Title - Sujet Floats and Hardware	
Solicitation No. - N° de l'invitation 5P412-190695/A	Amendment No. - N° modif. 001
Client Reference No. - N° de référence du client 5P412-190695	Date 2020-05-26
GETS Reference No. - N° de référence de SEAG PW-\$STN-206-5298	
File No. - N° de dossier STN-9-42116 (206)	CCC No./N° CCC - FMS No./N° VME
Solicitation Closes - L'invitation prend fin at - à 02:00 PM on - le 2020-06-16	Time Zone Fuseau horaire Central Daylight Saving Time CDT
F.O.B. - F.A.B. Plant-Usine: <input type="checkbox"/> Destination: <input checked="" type="checkbox"/> Other-Autre: <input type="checkbox"/>	
Address Enquiries to: - Adresser toutes questions à: Truong, Daisy	Buyer Id - Id de l'acheteur stn206
Telephone No. - N° de téléphone (306) 241-3376 ()	FAX No. - N° de FAX () -
Destination - of Goods, Services, and Construction: Destination - des biens, services et construction:

This amendment 001 is being raised to incorporate the following information into Solicitation No 5P412-190695/A

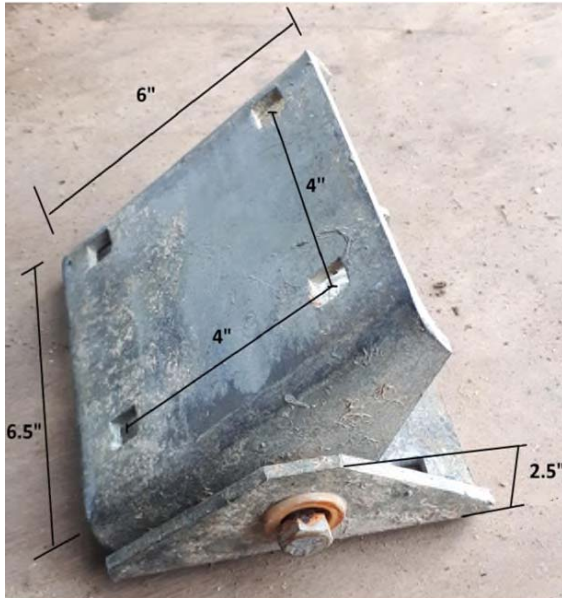
Q1: Can you provide a drawing pertaining to the galvanized connector hinge; item #6 on the hardware specification page?

A1:
